玄海1号機原子炉容器の健全性に関する委員コメントに対する回答リスト

平成24年2月13日
九州電力株式会社

玄海1号機原子炉容器の健全性に関する委員コメントに対する回答

図1 照射前試験の延性破面率

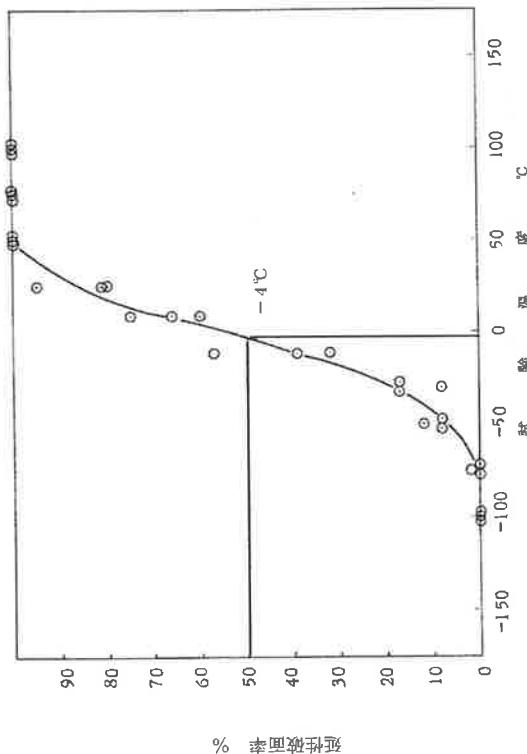
1	シャルピー破面観察結果（母材の照射前～4回試験）を提示すること。 シャルピー破面観察結果はメーカ報告書に記載されており、シャルピー衝撃試験を実施した温度とその破面写真は別紙のとおりです。 なお、いずれの破面においても、遷移温度領域を境に低温側は平滑な面である脆性破面を、高温側では繊維状な面である延性破面を示す傾向にあり、特異性は認められていません。	(注) 脆性破面 : 多くの結晶粒がへき開破壊又は脆性破壊して剥いてみえる破面 遷移温度領域 : 破面の外観が延性から脆性に変化するなどの現象に対応する温度領域 延性破面 : 繊維状にせん断破壊し、にぶく剥きのない破面	回答
---	---	--	----

照射前試験		シャルピー 衝撃試験温度 [℃]	破面写真	脆性破面 の傾向
-100				
-75				
-50				
-30				
-12	(-4)			
8				
25				
50				
75				
100				延性破面 の傾向

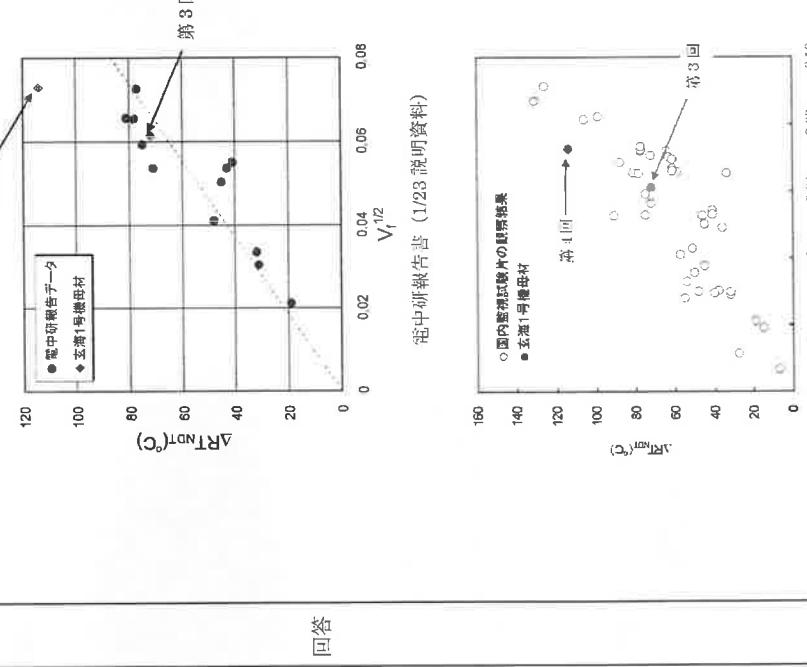
6 資料3の18頁の左のグラフの $V_f^{1/2}$ と $\Delta RT_{4|J}$ の図に玄海1号第3、4回データをプロットすること。

18頁の電中研報告書のデータは平成18年12月末までの国内監視試験データです。それ以後も照射脆化に係る知見の充実と脆化予測法の妥当性検証を目的として、監視試験片のミクロ組織観察を継続的に実施し、平成18年時点よりも多くのデータを取得しています。それぞれのデータに第3回及び第4回監視試験結果を記載した結果を示します。図に示すように、最新の国内データを用いた場合、玄海1号機のデータは概ね相関が見られます。

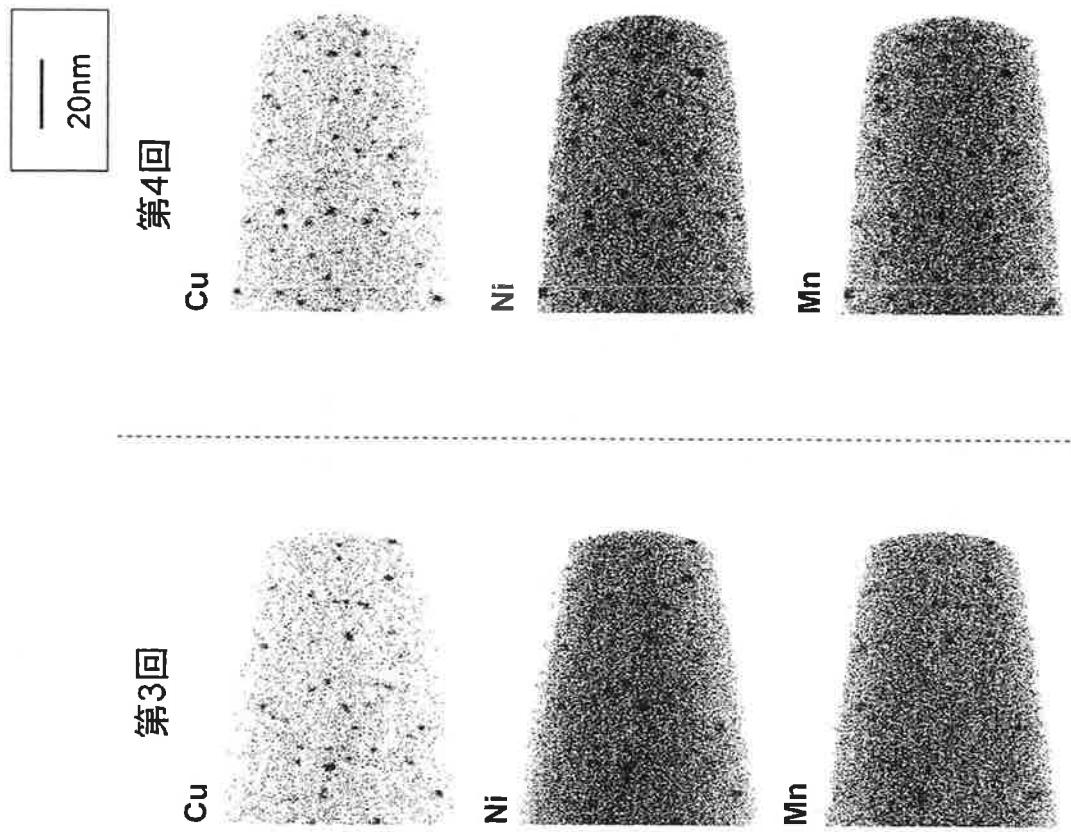
7 資料3の20頁のアトムプローブ測定において、Ni、Mnのデータを開示してほし
い。

別紙に Ni、Mn を含めた元素ごとの分布図を示します。
Cu,Ni,Mn,Si の溶質原子クラスターは数、大きさとともに若干の増加が見られます
が、特異な増加は観察されていません。
なお、第3回のPに観察されるものは粒界への偏析ではなく、転位への偏析です。

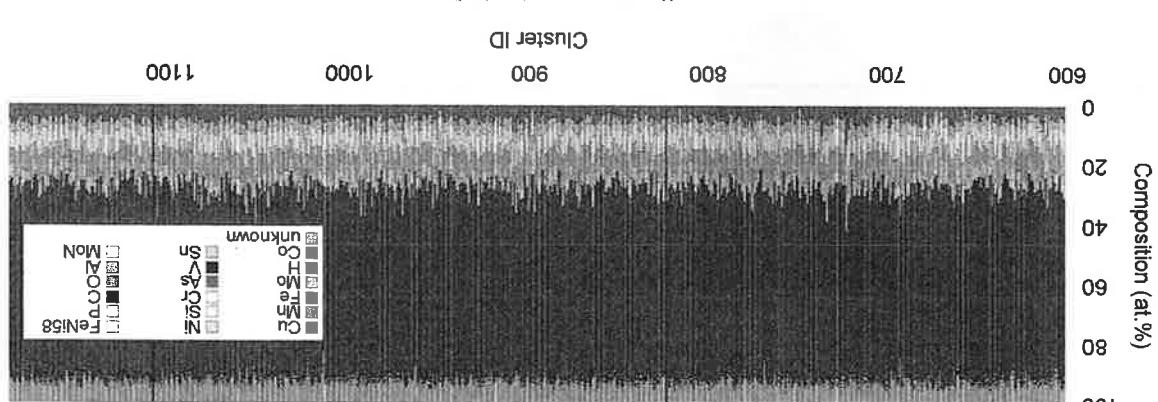
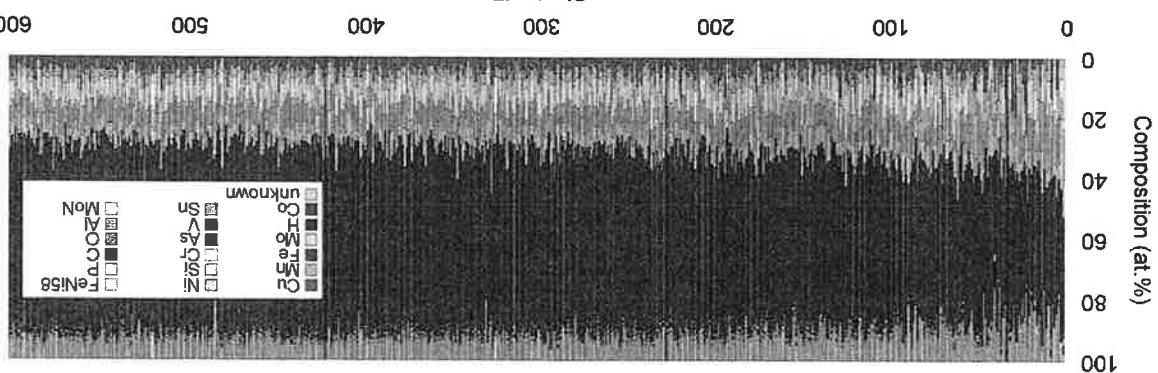
8	<p>資料3の21頁のアトムプローブ観察結果を、Cu主体のものとNi、Mn主体のもので区別して提出すること。</p>	<p>第3回及び第4回の監視試験片で観察したクラスターの組成を別紙に示します。横軸に観察したクラスターの個数、縦軸にそのクラスターの化学組成を記載しており、グラフ中の細い棒1本が1個のクラスターを表しています。なお、第3回及び第4回監視試験片に対してはそれぞれ約1200個及び約600個のクラスターについて観察しており、クラスターの直径が小さい順にクラスターIDを取っています。</p> <p>凡例にあるように、赤色がCu、黄土色がNi、薄い紫がMnの化学組成を示しています。</p> <p>このグラフから、第3回から第4回にかけてCuを含まないクラスターが新たに形成され有意に増加していないことを確認しています。</p> <p>また、ほとんどのクラスターにCuは含まれており、Cuを含まないNiやMnを主体とするクラスターはほとんど観察されません。</p>
---	--	---

図5 A 533 Gr.B火照(200°C)鋼板の均質性試験の採取点(保有要請書)
steel target

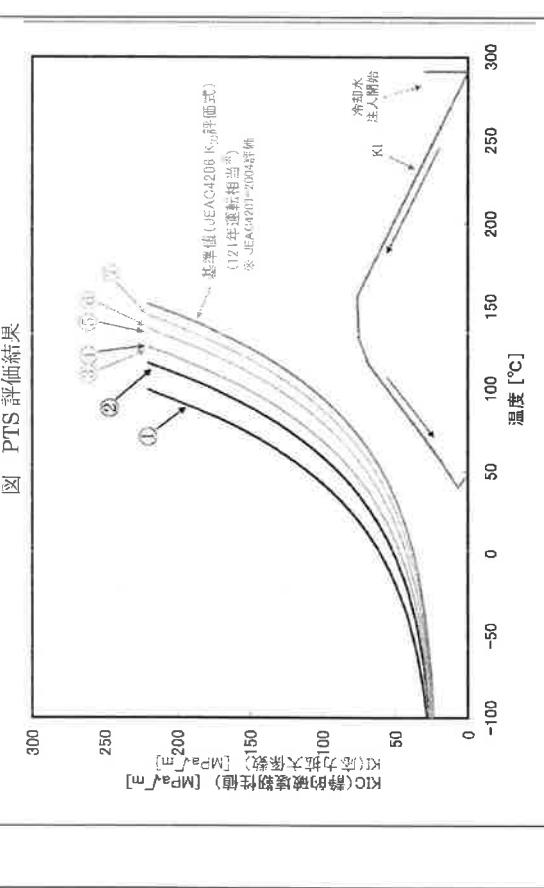
1.1 原子炉容器内の化学成分にはばらつきがあるのではないかと危惧している。特に70年代に作られた玄海1号機のような古いプラントは、製造方法が確立されていないかつたため、ばらつきが大きいのではないか。当時の記録を調べることは出来ないか?

日本製鋼所に対し以下の調査を行い、玄海1号機原子炉容器材料製造当時(1971年)の技術面において、問題なく適切に製造されていたことを確認しました。

200t鋼塊を製作し圧延した鋼板から試験片を採取し均質性試験を行った結果、試験片の採取位置による化学成分のばらつきは小さく、均質な鋼板であることを確認しています。
